ENQUÊTES PUBLIQUES CONJOINTES PROJET « PICS STUDIO »
Suivant arrêté municipal du 23/05/2023
Ouverte du 9/06 au 10/07/2023

MODIFICATION DU DOSSIER DE RÉALISATION
DE LA ZONE D'AMÉNAGEMENT CONCERTÉ « LES VAUTES »
SUR LA COMMUNE DE SAINT GÉLY DU FESC

RAPPORT DU COMMISSAIRE ENQUÊTEUR
CONCLUSIONS MOTIVÉES ET AVIS

Montpellier, le 26/07/2023
Le Commissaire enquêteur
Georges LESCUYER

Fig 8.2 : Zonage - modifié

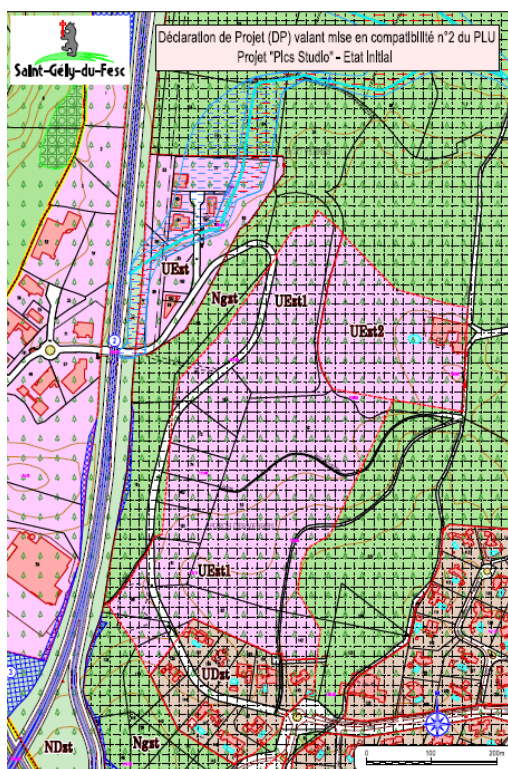
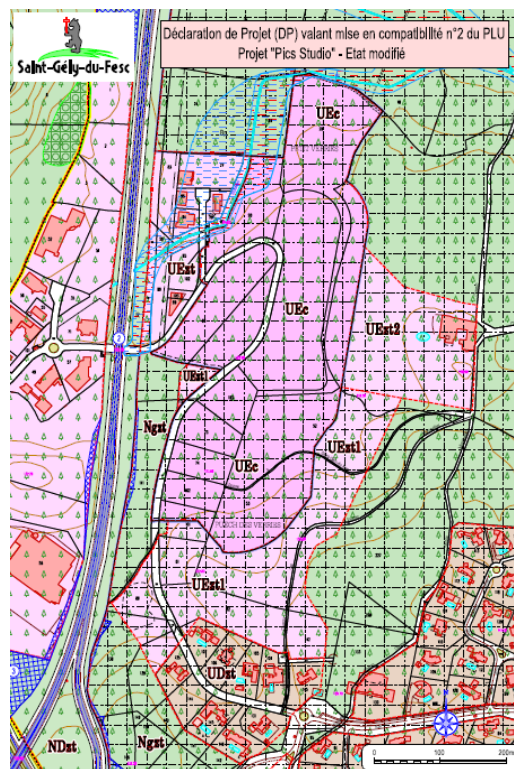
Observation du commissaire enquêteur : *il n'est pas indiqué sur quel(s) secteur(s) la limite de la ZAC est modifiée du fait de sa légère diminution d'emprise de 0,45 ha.*

CE : l'observation (CEn°5.1) concerne la modification de la limite de la ZAC du fait de sa légère réduction d'emprise.

Réponse de la commune de Saint-Gély-du-Fesc : « Il s'agit d'une erreur matérielle, la surface de la ZAC reste inchangée et est de 206.49 Ha ».
